REGIONE LIGURIA

Genova, 30/04/2021

Prot. n. IN/2021/5995
Class./Fasc.: 2015/G13.17/19-3
Allegati: -

OGGETTO: Procedura di verifica di assoggettabilità alla VIA/screening per il progetto di impianto di trattamento di rifiuti speciali non pericolosi presso la Cava San Rocco di Millesimo (SV)
Impresa Roccamar s.r.l.
Verifica completezza e adeguatezza documentazione ex art. 19 comma 2 del D.lgs. n. 152/2006. Riscontro.

Figura 1- Sito della cava S. Rocco evidenziato rispetto ai corpi idrici individuati ai sensi della Parte III del Dlgs 152/06 (cartografie disponibili dal geoportale regionale)

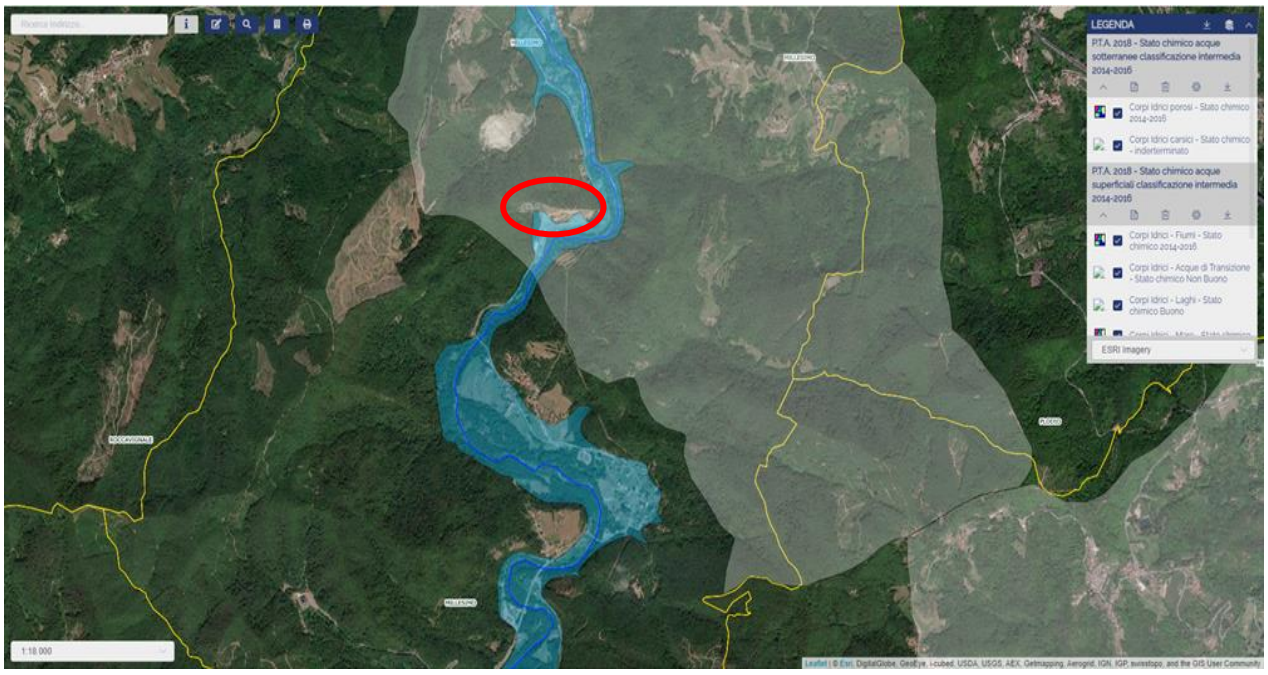
Più in generale, si rappresenta che nella documentazione visionata non risulta essere stata sufficientemente approfondita la compatibilità dell'intervento con quanto previsto dal vigente Piano di Tutela delle Acque così come aggiornato con DCR n.11 del 29/03/2016. Suddetto approfondimento va effettuato tenuto anche conto del fatto che l'area del sito è localizzata su acquifero carsico ad oggi non ancora classificato per lo stato chimico e quantitativo (CI carsico Bric Tana - IT07GWCASV26).

Gli altri corpi idrici potenzialmente interessati dall'attività suddetta, e la relativa classificazione, sono, i seguenti:

- F. Bormida di Millesimo 6, denominato IT07RW5886LI, classificato in stato chimico ed ecologico buono secondo la classificazione intermedia di cui alla DGR n. 446/2018
- il corpo idrico sotterraneo di tipo poroso MILLESIMO-CENGIO, denominato IT07GWAVSV07_B, che risulta classificato in stato chimico buono sempre secondo la classificazione intermedia di cui alla DGR n.446/2018. (Anche lo stato quantitativo risulta buono).

Si chiede pertanto di completare la documentazione, oltre che con il citato PPGAM, con un maggior livello di approfondimento sulla presenza e puntuale delimitazione dell'acquifero carsico Bric Tana - IT07GWCASV26. Inoltre va esaminato il ciclo delle acque relativo all'impianto che si intende installare, con schema a blocchi e planimetria di dettaglio nella quale vengano riportati con maggiore chiarezza non soltanto i sistemi di depurazione, ma anche tutti gli

accorgimenti tecnici e gestionali che si intendono attuare al fine di prevenire fenomeni di inquinamento delle acque sotterranee e superficiali, nonché le coordinate e la relativa rappresentazione cartografica del punto di immissione delle acque di prima pioggia in corpo idrico e, se presente, dell'eventuale scarico di acque reflue provenienti dal ciclo produttivo.
